NOTITIE ZIENSWIJZE

Milieueffectrapportage

Golfbaanvariant aansluiting A8-A9

te Heemskerk

Fig a

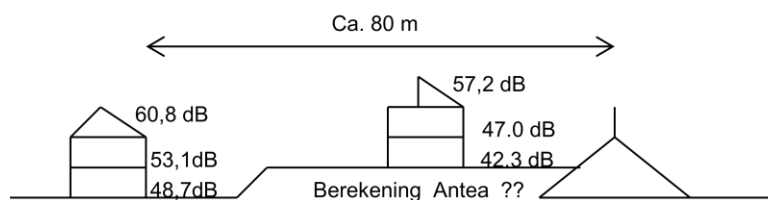
Volgens het Antea-Achtergrondrapport Geluid Verbinding A8-A9 zou in de huidige situatie (de Referentiesituatie) al gauw op vergelijkbare afstand tot de A9 bij met de Stroomwalwoningen gelet op de resultaten bij de Rottumeroog –woningen (met een veronderstelde maar niet aanwezige 3^e bouwlaag) op de grootste waarneemhoogte sprake zijn van 61-63 dB(A) op posities waarbij het maaiveld van woningen met 3 bouwlagen nagenoeg overeenkomt met het maaiveld van het wegdek A9. Dat lijkt al overeen te komen met voornoemde klasse ‘slecht’ ontleend aan de rivm- site. Deze woningen liggen echter mogelijk iets minder in de geluidschaduw van de aanwezige geluidvoorziening dan de Stroomwalwoningen, hetgeen de lagere geluidwaarden waarden bij deze woningen kan **verklaren mits het maaiveld van de Stroomwalwoningen even nummers met 3 bouwlagen ook overeenkomt met het maaiveld van voornoemde woningen**. Maar dat is hier niet het geval. In de navolgende figuur is eea schematisch weergegeven.

Het maaiveld van de Stroomwalwoningen met 3 bouwlagen, ligt ongeveer 2,8 meter hoger dan het maaiveld van de overige woningen in Broekpolder (fig. a). Er is sprake van een 1 'woonverdieping' hoger liggend maaiveld voor 3 bouwlagen. Vanaf de rijksweg zijn alleen deze de 3^e bouwlagen van de Stroomwal-woningen volop te zien. Deze Stroomwalwoningen liggen niet in de geluidschaduw van de geluidvoorziening, op grond waarvan redelijkerwijs verondersteld mag worden dat de geluidbelasting meer dan 61-63 dB(A) bedraagt welke is berekend voor de verderop gelegen woningen welke wel in de geluidschaduw van de geluidafscherming liggen. Ook de geluidbelastingen van woningen langs Rottumeroog op gelijke afstand tot de A9 als de Stroomwalwoningen zijn berekend en kunnen ook als goede referentie genomen voor het gegeven dat Stroomwalwoningen onmogelijk een lagere geluidbelasting hebben, hetgeen ook doet veronderstellen dat Antea onterecht heeft gerekend met fig. b. Overigens hebben de Rottumeroog-woningen geen 3^e bouw- of woonlaag.

In vornoemd Achtergrondrapport is deze 3^e bouwlaag onterecht niet juist beoordeeld. Onterecht omdat de geluidbelaste ruimten veelal slaapruidtes zijn en bij de Stroomwalwoningen met een relatief groot dakoppervlak in verhouding met het geringe volume van deze slaapruidte, zal vanwege de geringe geluidwering al gauw sprake zijn van overschrijding van de binnengrenswaarden geldend in de nachtperiode. Dat is niet in het belang van een na te streven gezondheid van de bewoners van deze woningen. Ook bij doorslapen leiden verhoogde geluidsniveaus immers tot toenemende hartkloppingen enz. Het argument dat deze slaapruidten zijn gelegen onder daken uitgevoerd als zgn. dove gevel is geen vrijbrief om het vereiste binnenniveau buiten beschouwing te laten. Bij een dove gevelconstructie geldt de verplichting dat het toelaatbare binnenniveau van de slaap- en woonruimten is gewaarborgd.

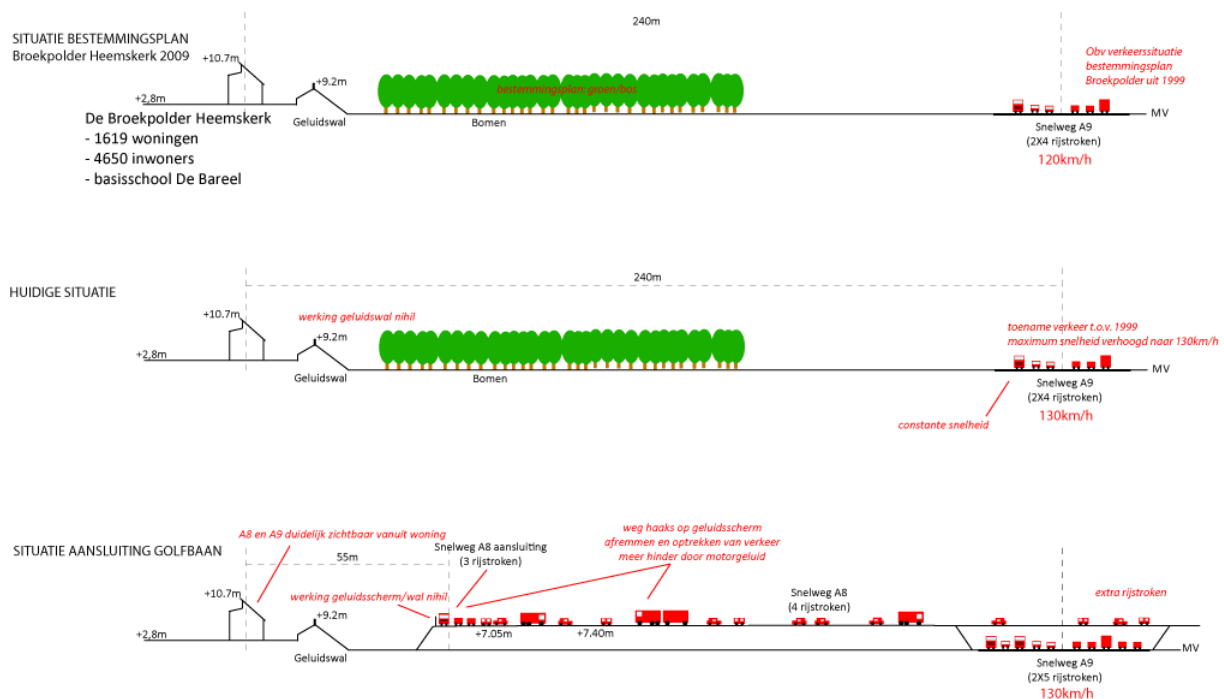
Door middel van een aantal rekenexercities zal onderbouwd worden dat de indicatieve geluidbelasting hoger is dan in het Achtergrondrapport Geluid is aangegeven. Een bevestiging daarvan zal moeten

Standaardrekenmethode 2 door Antea in opdracht van de provincie en bij voorkeur ook door een akoestisch adviesbureau ter uitvoering van een second opinion. De belangrijkste verklaring daarvoor is in eerste aanleg dat in het Antea-rapport voor deze woningen met een verkeerde maaiveldhoogte is gerekend. De uitkomst van Antea-rapport veronderstelt het dakoppervlak van de Stroomwalwoningen even nummers met een 9,2 meter hoge geluidvoorziening ten opzichte van het wegdek niet zichtbaar zou moeten zijn en dat is niet het geval.

plaatsvinden met een controleberekening conform de wettelijk voorgeschreven zgn.
